Zaskrbljeni krajan Smolnika in Ruš
Ad hoc civilna iniciativa

Izjava za javnost - Kaj je narobe z našo kmečko logiko?!

Koridor obstoječe trase in prestavljene trase

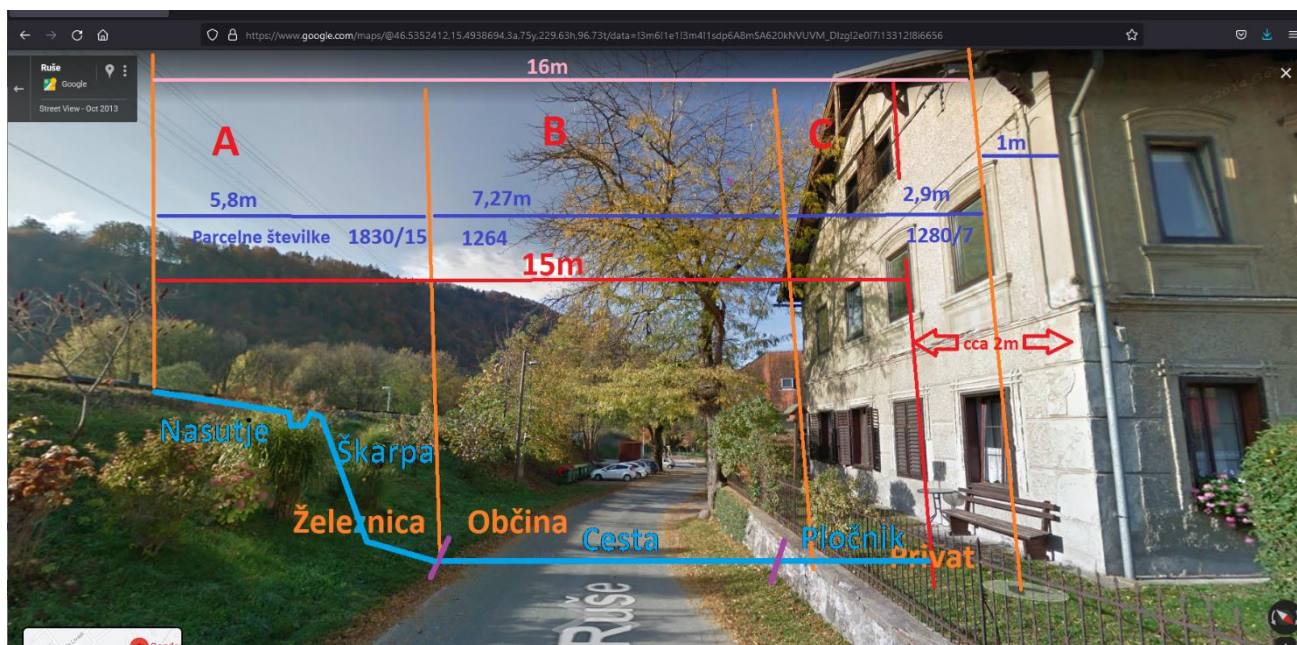
Na sliko smo označili koridor obstoječe trase, prestavljena trasa pa je že označena z rdečo črto. Slika je izsek iz slike dokumentacije Občine Ruše. **Na sliki se lepo vidi širina koridorja, ki ga občina že desetletja skrbno hrani za zahodni del obvoznice Ruše.** Lepo se tudi vidi, **čez koliko hiš je speljana rdeča črta.**

Prerez v tem delu

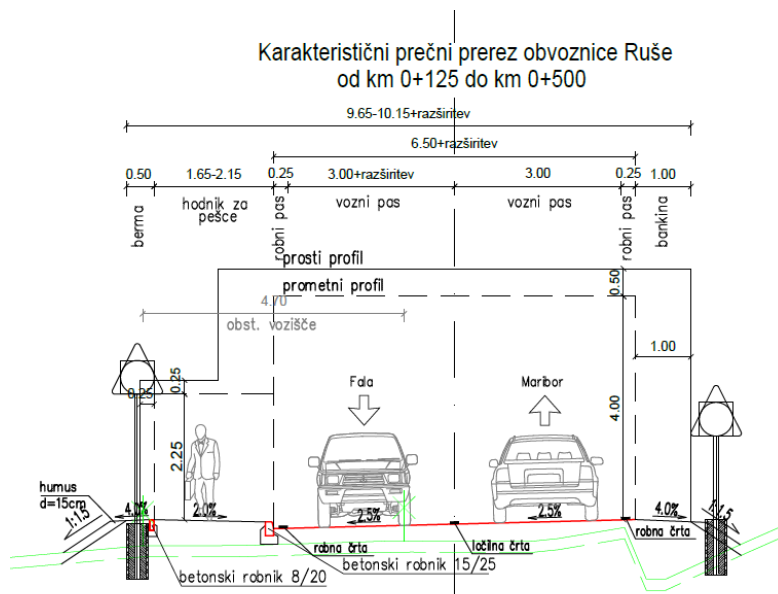
Prerez ceste v najožjem delu mimo Falske 126, Falske 124, Gozdarske ulice in Trpinove ulice. Niso še upoštevane protihrupne ograje.

Načrt v tem delu

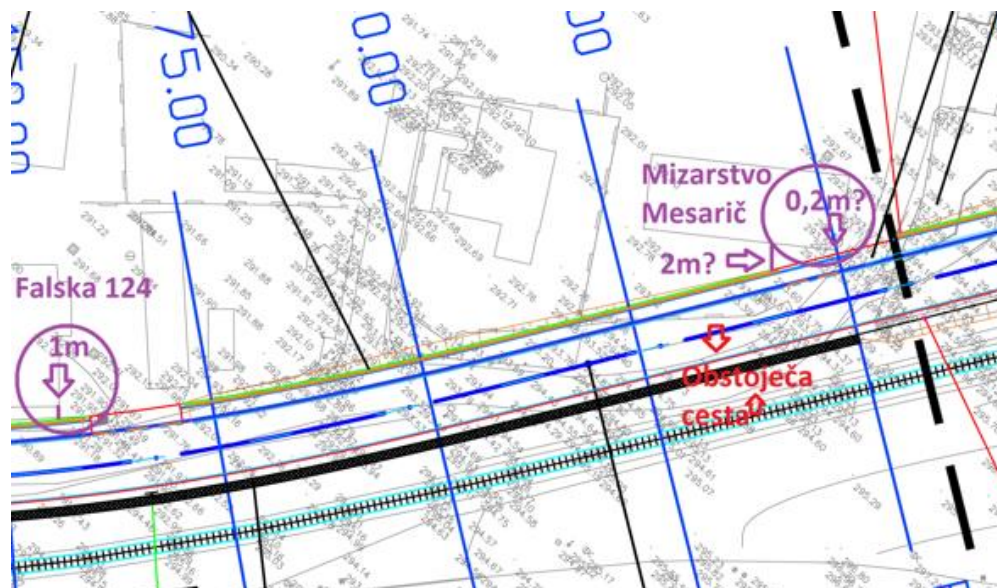
Načrt je izsek dokumentacije Občine Ruše. Laično smo vrisali odmike od dveh obstoječih hiš (v krogu z vijolično barvo) in označili sedanjo cesto z rdečo barvo. Načrt je odsek ceste od 150m do 250m od krožišča pri viaduktu (v istem delu kot zgornja slika).
